ACTA IV GTCI 16.02.2017

Acta de la reunión del Grupo de Trabajo para el seguimiento de la aplicación de la Orden 3619/2005, de 24 de junio, de la Comunidad de Madrid, celebrada en la DGIEM el 16.02.2017

Figura 1

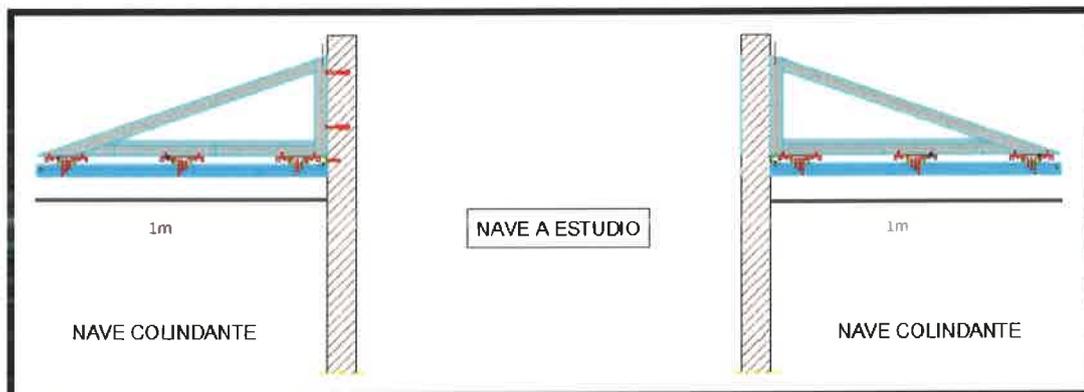
Existen naves en las cuales las franjas están montadas SÓLO en los lados de los muros colindantes, es decir, las franjas no están en las propias naves a estudio según lo marcado en la Figura nº 1. En el caso representado en esta figura, las franjas que le corresponden por el lado izquierdo y derecho se encontrarían dentro de las naves colindantes, siendo franjas de 1 m situadas a 40 cm de la cubierta o integradas en la propia cubierta

Para que la instalación de protección contra incendios de la nave a estudio cumpla el RSCIEI, en este caso se deberían incluir sendas franjas de protección de un metro de anchura en los lados de las medianeras que dan a la citada nave. Es decir, la situación representada en la figura no cumpliría lo establecido en el artículo 5.4 del anexo II del RSCIEI.

Figura 2

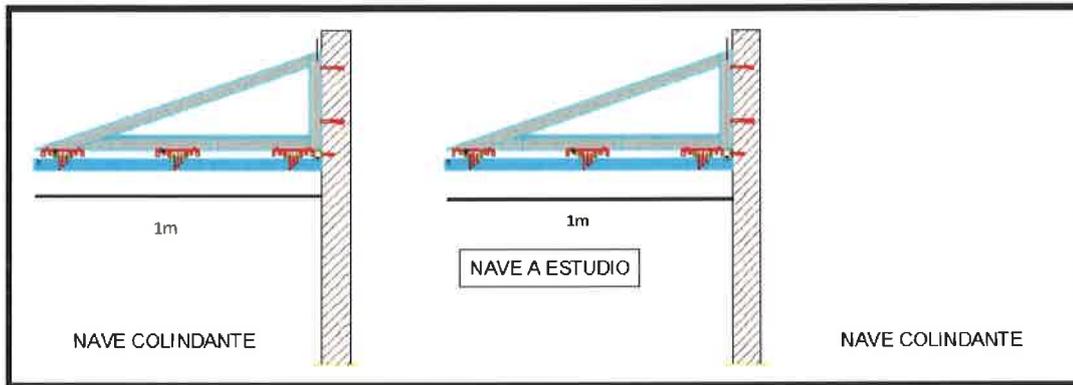
También existen naves donde las franjas están montadas en una disposición similar a la de la Figura nº 2, es decir, que la nave a estudio sólo tiene instalada una franja de un metro por la derecha y en la que el interesado trata de justificar que no es necesario instalar una nueva franja por la izquierda porque ya existe una en la nave colindante.

Esta situación tampoco cumpliría lo establecido en el artículo 5.4 del anexo II del RSCIEI. Para poder cumplir dicha disposición, sería necesario instalar una nueva franja de un metro de anchura en la medianera izquierda de la nave a estudio.

Figura 3

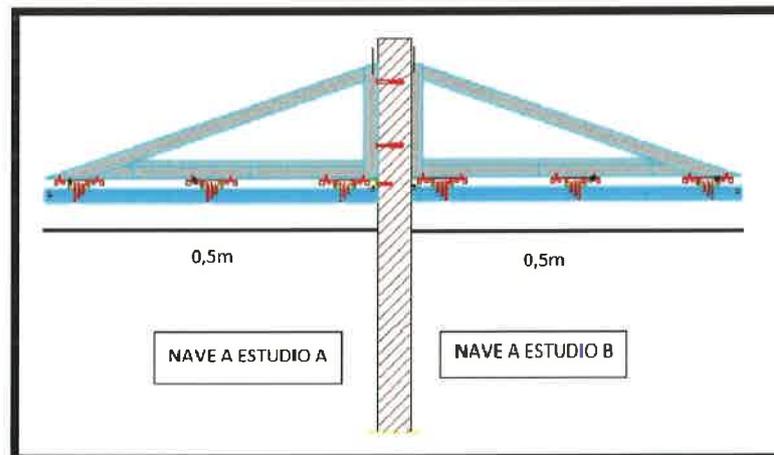
En la Figura nº 3 se representa una franja de 0,5 m a cada una de las dos naves a estudio cuyas instalaciones de protección contra incendios se van a inscribir a la vez.

Este caso sí representa una medianera que cumple el apartado 5.4 del Anexo II del RSCIEI.
